ガイド類の改正の方向性 (第1段階改正の案)

検査監督総括課

別表 原子力規制検査等実施要領 新旧対照表

図 1-1 原子力規制検査に基づく監督のプロセスと構成要素（実用発電用原子炉）

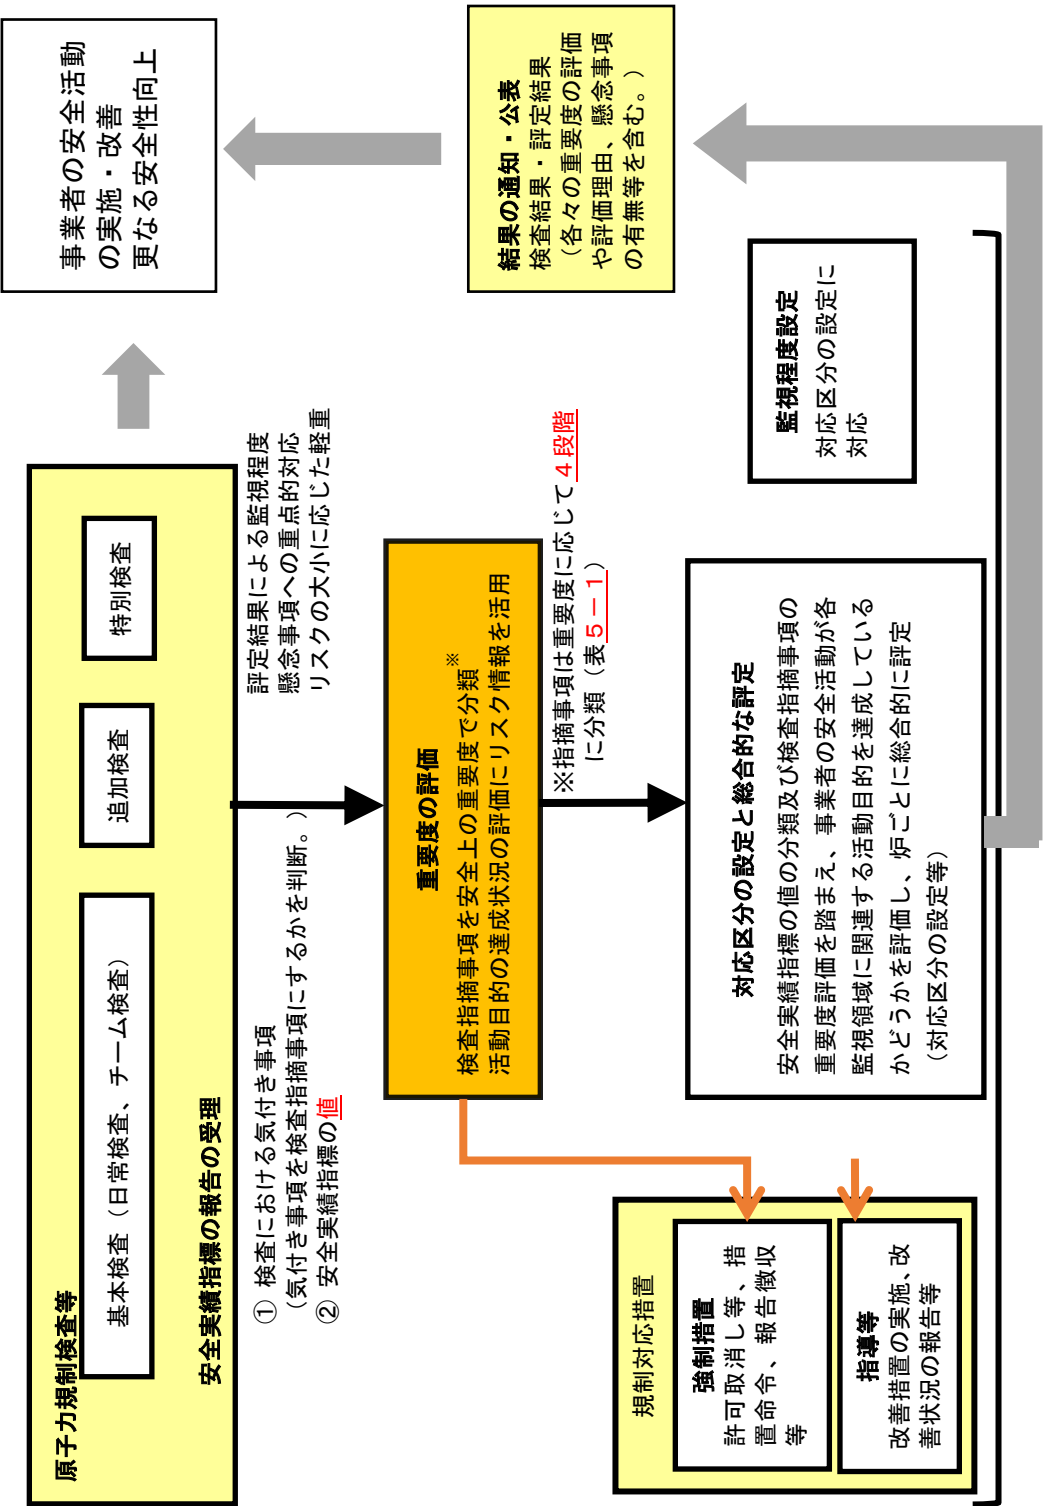
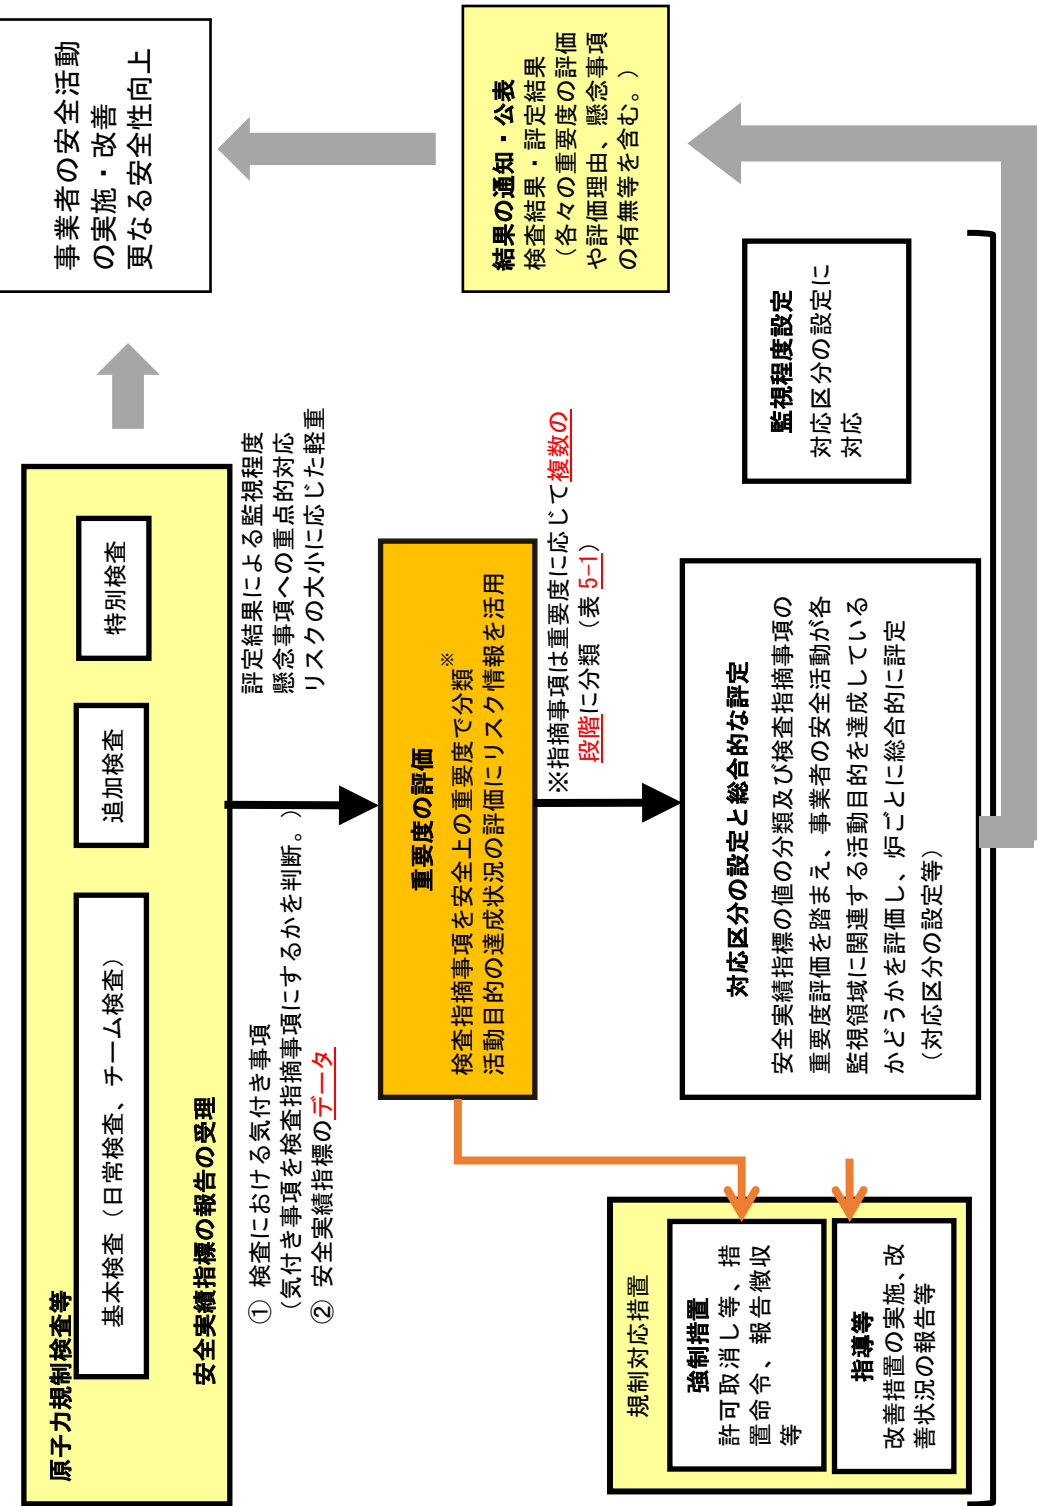
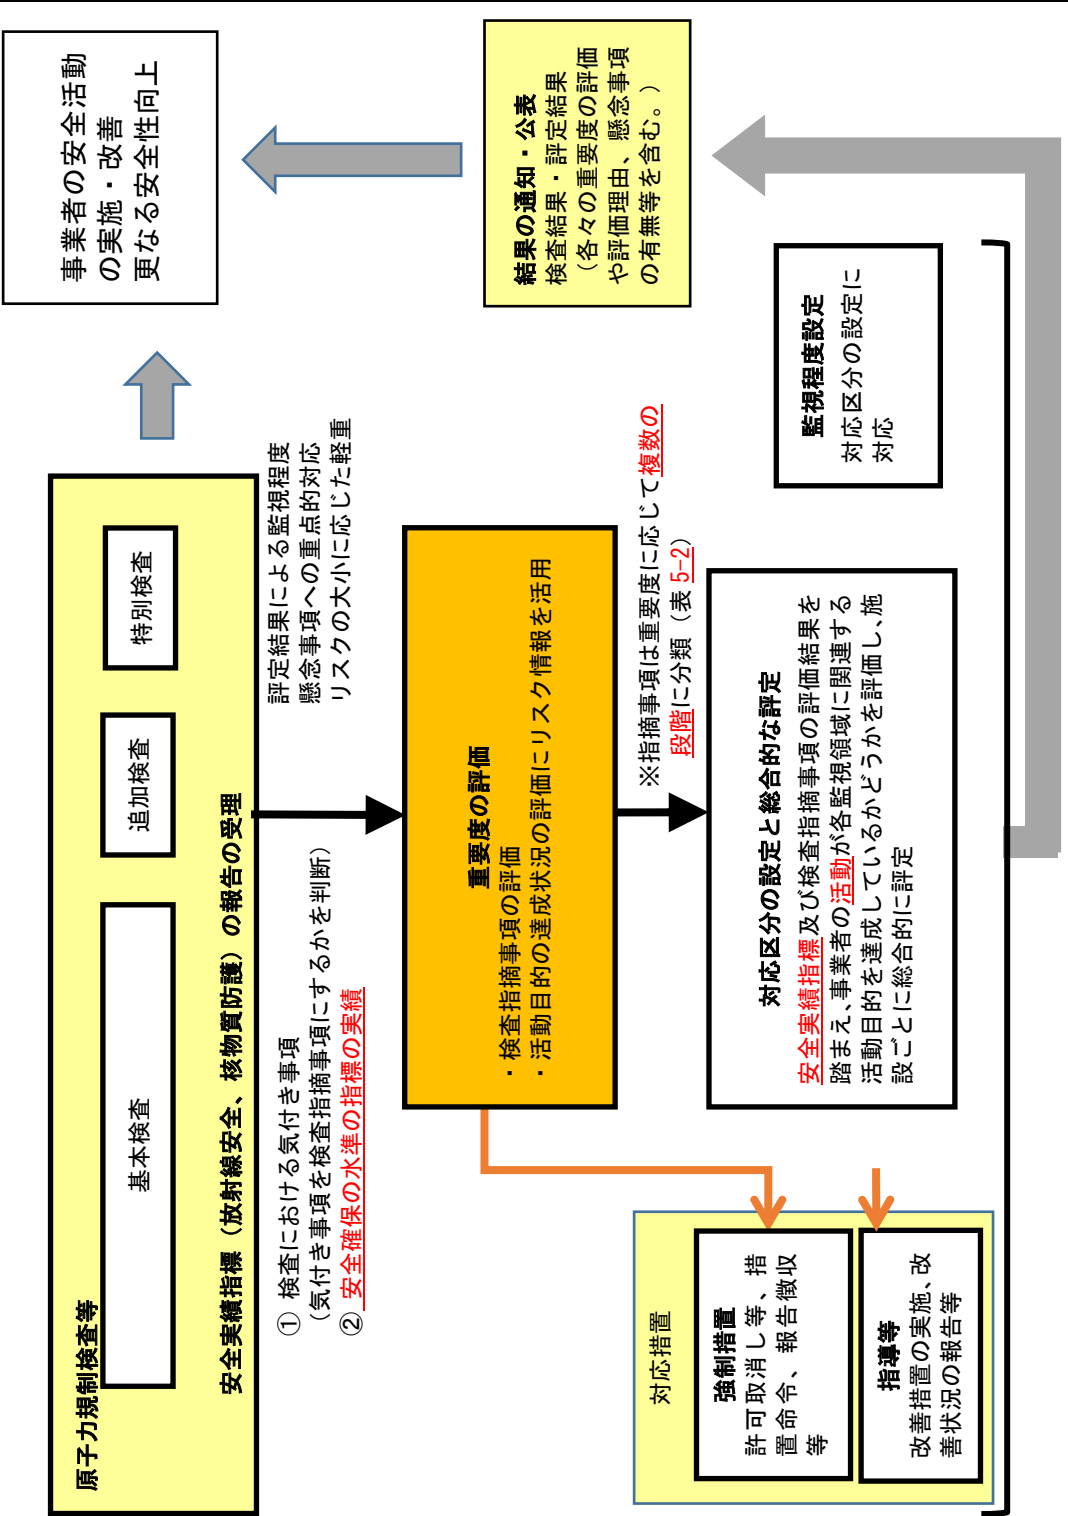
記載の適正化（誤記）

記載の適正化（誤記）

図-2 解析法による余寿命算出

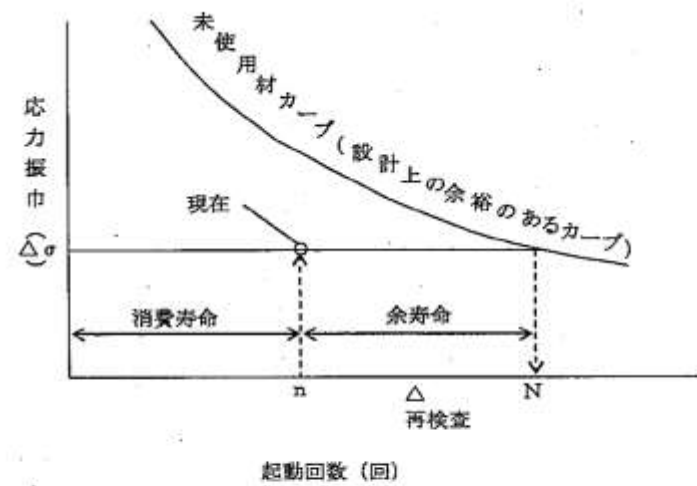
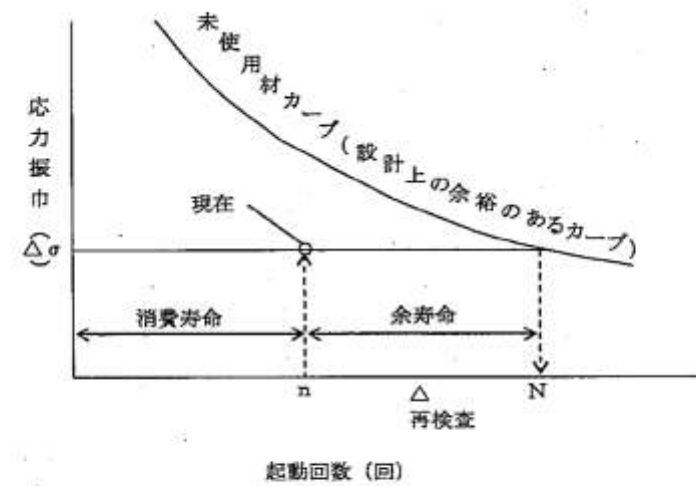
記載の訂正化（誤記）

図-3 破壊検査法による余寿命の算出

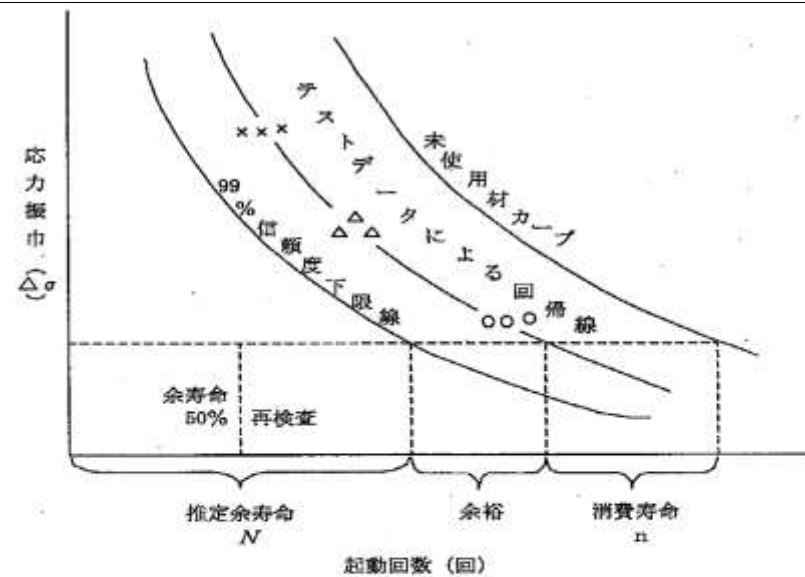
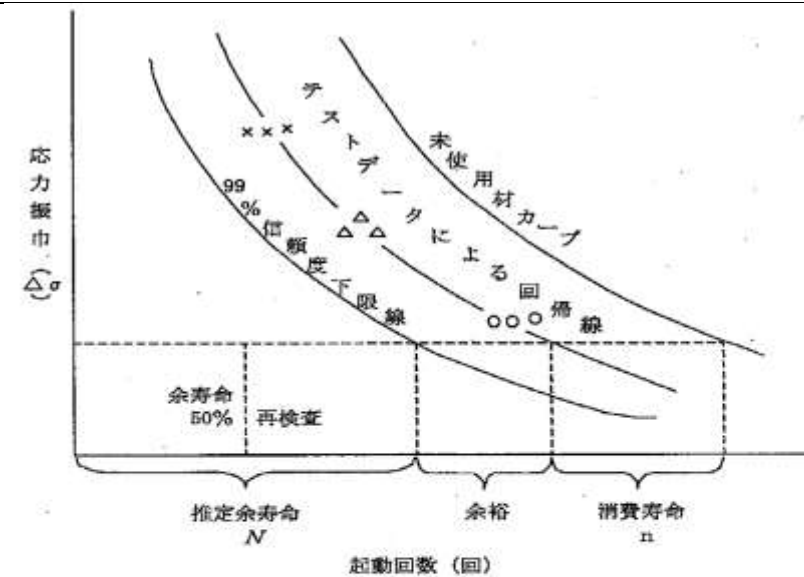
記載の訂正化（誤記）
